<p>PROJEKTE ZUR EMISSIONSVERMINDERUNG IM INLAND RE-VALIDIERUNGSBERICHT</p>
--

<p>Warmwassersparprogramm Schweiz</p>	
--	--

Dokumentversion	2
Datum	16. Juni 2015

PROJEKTE ZUR EMISSIONSVERMINDERUNG IM INLAND
CHECKLISTE ZUR VALIDIERUNG VON PROGRAMMEN

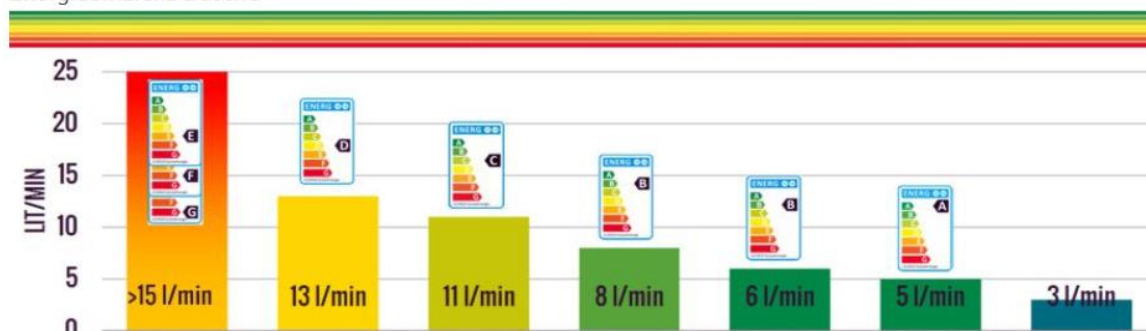
Frage / Anliegen der Re-Validierung

Worin besteht der Unterschied zwischen einer „Spardüse Dusche“ und einer in der geänderten Programmbeschreibung neu hinzugefügten „Duschbrause“ (Das Prosecco Modell)? Bitte erklären. Bitte die Gründe kurz auslegen, warum neu Duschbrausen aufgenommen werden.

Zusatzfrage

Die Antwort erklärt die Unterschiede zwischen altem und neuem Vorhaben und begründet nachvollziehbar die Aufnahme des neuen Vorhabens ins Programm. Bitte begründen, warum das Programm Duschbrausen, respektive Spardüsen fördert, die mit einem Durchfluss von 7, respektive 9 L/min der Energieeffizienzklasse B, respektive C entsprechen. Auf dem Markt sind Duschbrausen der Energieeffizienzklasse A mit weniger als 6 L/min Durchfluss erhältlich, die 33 CHF kosten, also weniger als das Prosecco Modell für 34.95 CHF. Hätte nicht für ein A-Modell ein ähnlicher Rabatt ausgehandelt werden können, wobei dann pro Vorhaben grössere CO₂-Einsparungen erzielt werden könnten?

Das Warmwassersparprogramm Schweiz fördert die Verbreitung von effizienten Warmwasser Spardüsen, die dem aktuellen Stand der Technik entsprechen. Effiziente Duschbrausen haben gegenüber relativ einfachen Mengenreglern den Vorteil, dass sie den Volumenstrom nicht nur begrenzen, sondern dem Wasserstrahl Luft beimischen. So wird die gefühlte Wassermenge erhöht. Bei mindestens gleichbleibendem Komfort kann die Durchflussmenge also gegenüber Mengenreglern noch weiter reduziert werden. Die Duschbrause Prosecco wurde von mycliamte's Service Partner Sinum eingehend geprüft. Speziell für das Warmwasserprogramm Schweiz wird die Brause mit einem 7l/min Mengenregler von Neoperl konfektioniert (so auf dem Markt nicht erhältlich). Dies ist aus unserer Sicht die ideale Durchflussstärke bei optimalem Komfort und maximaler Einsparung und entspricht der Energieklasse B. Da die teurere Duschbrause nicht gratis abgegeben werden kann, überlässt myclimate den Programmpartnern, welche Lösung sie bevorzugen (Duschbrause 7l/min a CHF10.- oder gratis Spardüse a 9l/min).

Das Programm hat die Bedingung, dass keine Komforteinbusse für den Endverbraucher entstehen darf. Dies ist bei A Klasse Brausen und Spardüsen oft nicht gegeben. Ein myclimate Service Partner hat während einer längeren Feldstudie mehr als zehn Brausen in Haushalten getestet. Das Prosecco Modell von Aquacllic mit einer Konfiguration von 7l/min (auf dem Markt so nicht erhältlich) hat dabei bezüglich Akzeptanz bei maximaler Einsparung am besten abgeschnitten.

Die Antwort legt nachvollziehbar dar, warum für das Programm die angegebenen Duschbrausen gewählt wurden. CR 2 kann geschlossen werden.
